## 改善箇所説明図

### ①ケーブル取付ブラケット

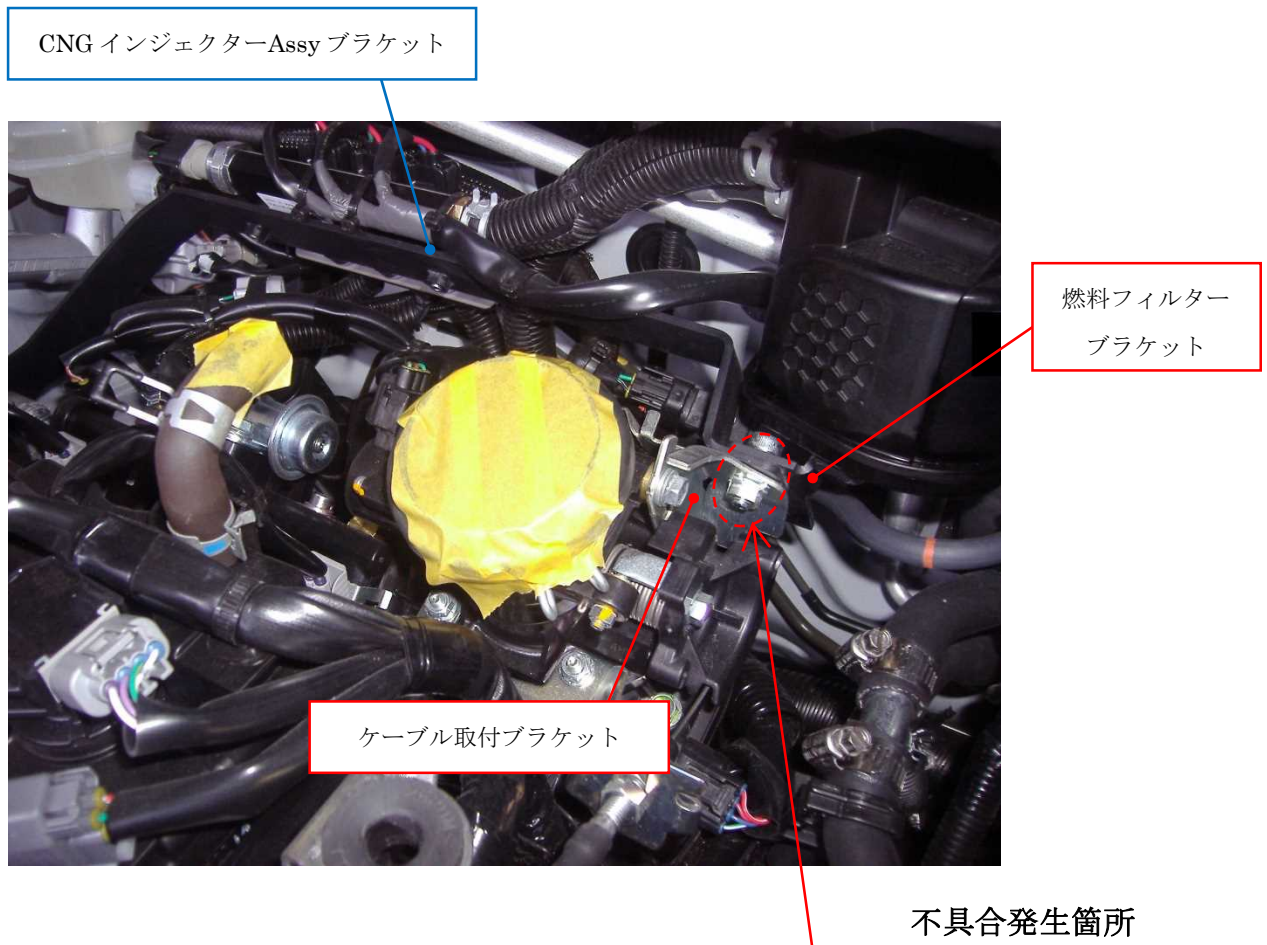
天然ガス/ガソリン併用仕様に改造した車両において、CNG インジェクターAssy ブラケット及び燃料フィルターブラケットの固定方法が不適切なため、エンジン共振により、当該2部品を取付たケーブル取付ブラケットに過大な負荷がかかることがある。そのため、そのまま使用を続けると、当該ブラケットに亀裂が生じ、最悪の場合、折損するおそれがある。

全車両、ケーブル取付ブラケットを新品に交換するとともに燃料フィルターの取付をエンジンルーム内フレーム部へ変更する。

識別：改善実施済車両には車台番号1ケタ目下に黄ペイントを塗布する。
